**EXTRAIT DU REGISTRE
DES DELIBERATIONS DU SYNDICAT MIXTE DES TRANSPORTS EN COMMUN
DE L'AGGLOMERATION TOULOUSAINE**

2 – RESEAU STRUCTURANT
2.4 – TELEPHERIQUE URBAIN SUD : Approbation de la déclaration de projet du Téléphérique Urbain Sud

Mémoire en réponse suite à l'avis n°2018-6802
du 10 décembre 2018 de la Mission Régionale
d'Autorité environnementale Occitanie

Carte des surfaces à défricher sur le secteur Pylône 1 - Pylône 2 (groupement POMA)

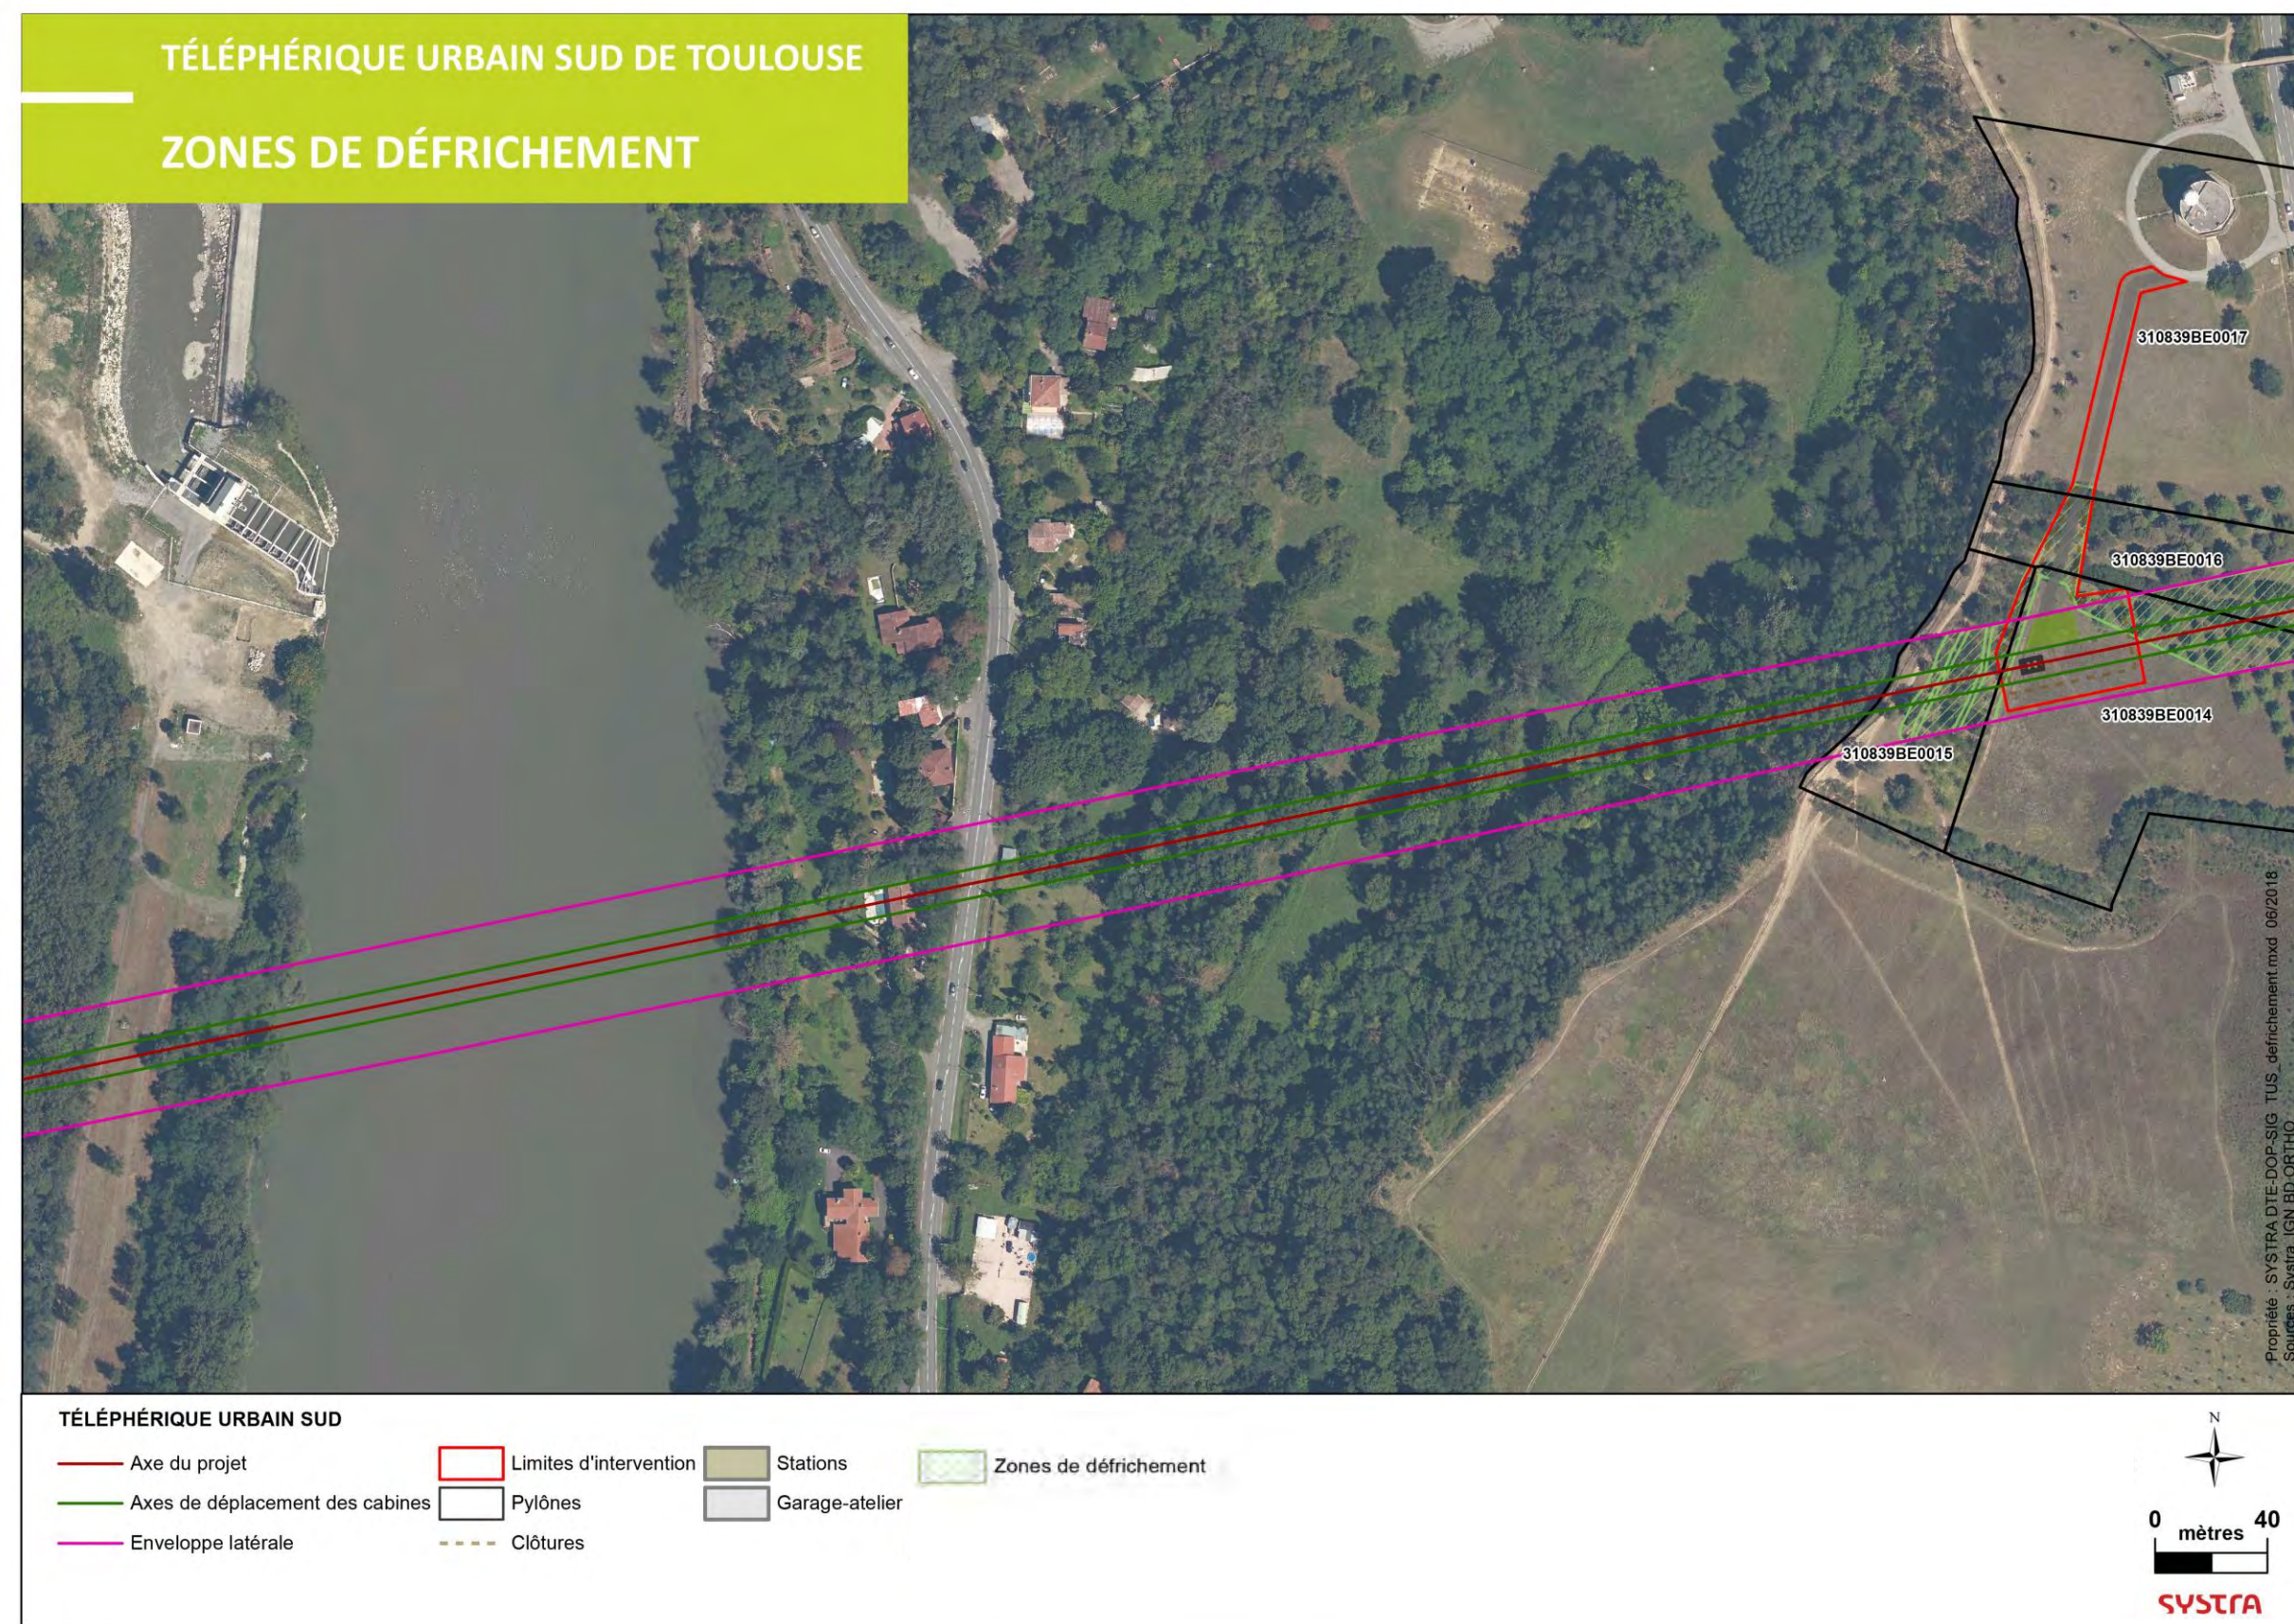
Pour cette mesure de réduction, les cartes des zones à défricher du fait du projet sont présentées en suivant. On peut constater que le projet n'entraîne aucun défrichement entre les pylônes 1 et 2, c'est à dire dans la ripisylve de la Garonne et sur les pentes des coteaux de Pech David.
